Verslag huishoudelijke elektrische installatie op laagspanning en zeer lage spanning

Referentie: **009-20260901-05**	Datum controle: **01/09/2026**
Keurder: **009**

Eigenaar:	**Bogaert karin**	EAN-code:	**541448820063452592**
Adres installatie:	**Groebel 6, 9472 - Iddergem**	Nummer teller(s):	**1sag3100676682**
		Distributienetbeheerder installatie:	**Fluvius**

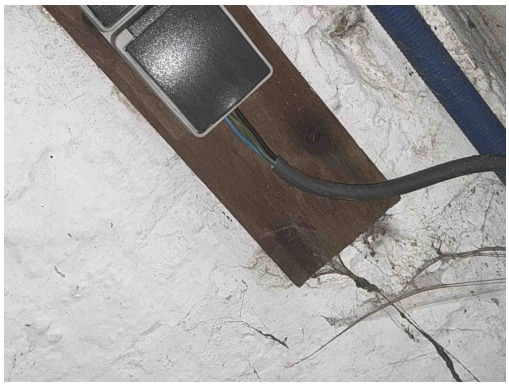
B26 - Het elektrisch bord kon niet gedemonteerd worden (Boek 1: 5.3.5.1).

B06 - Het elektrisch verdeelbord heeft niet de minimale beschermingsgraad IPXX-B in een gewone ruimte (Boek 1: 4.2.2.3).

A20 - Er bevindt zich een contactdoos zonder beschermingsgeleider in de elektrische installatie. Deze is niet geplaatst achter een differentieelstroombeschermingsinrichting met grote (max. 30mA) of zeer grote (max. 10mA)gevoeligheid.
Opmerking: Algemeen,..

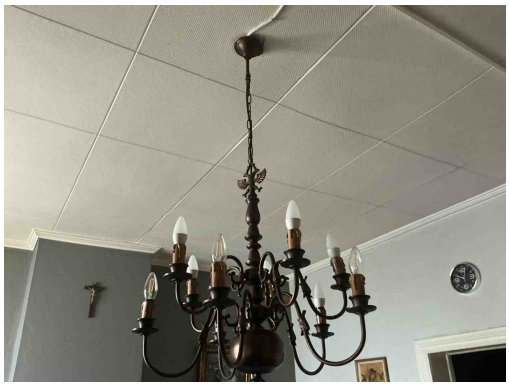
T11 - De contactdozen waarvan de toegekende stroomsterkte maximaal 16A en de toegekende spanning maximaal 250V bedraagt en niet bedoeld zijn voor de voeding van een of meerdere verbruikstoestellen voor een specifiek doel en niet geplaatst zijn in of op schakel- en verdeelborden, beschikken niet of IPXX-D (incl. gemeenschappelijke delen residentieel geheel) (Boek 1: 4.2.2.3/5.3.5.2).
Opmerking: Algemeen,..

A20 - Er bevindt zich een contactdoos zonder beschermingsgeleider in de elektrische installatie. Deze is niet geplaatst achter een differentieelstroombeschermingsinrichting met grote (max. 30mA) of zeer grote (max. 10mA)gevoeligheid.
Opmerking: Algemeen,..

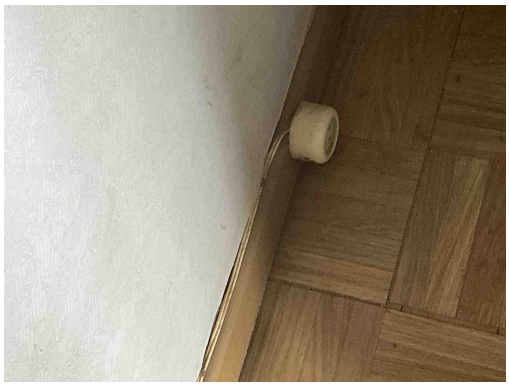
Klasse 0 is verboden

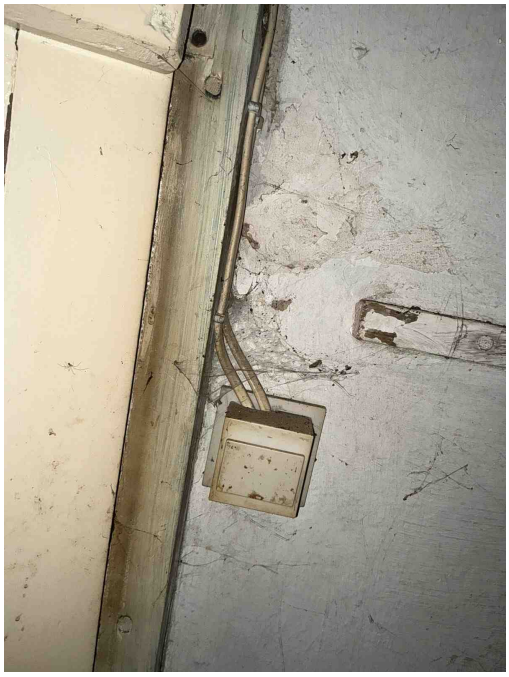
T13 - Opbouwcontactdozen en/of -schakelaars zonder achterplaatje mogen niet rechtstreeks op een brandbare ondergrond bevestigd worden (Boek 1: 4.3.3.5).
Opmerking: Algemeen, boven

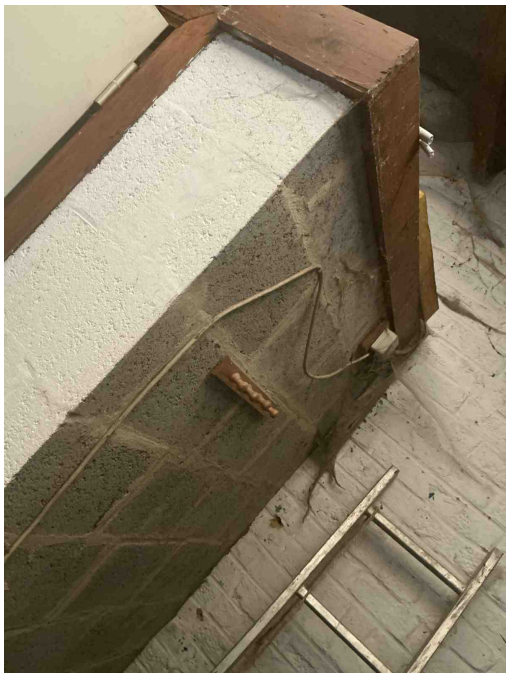
C27 - Het gebruik van geleiders van het type VTLmB (côte-à-côte) is niet toegestaan (Boek 1: 1.4.2.1).

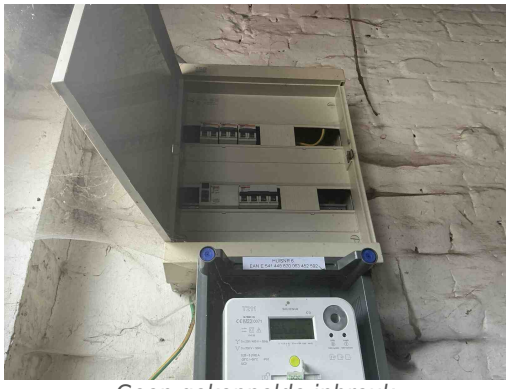
C13 - Onvoldoende bevestiging van de leiding(en) (Boek 1: 5.2.9.5).
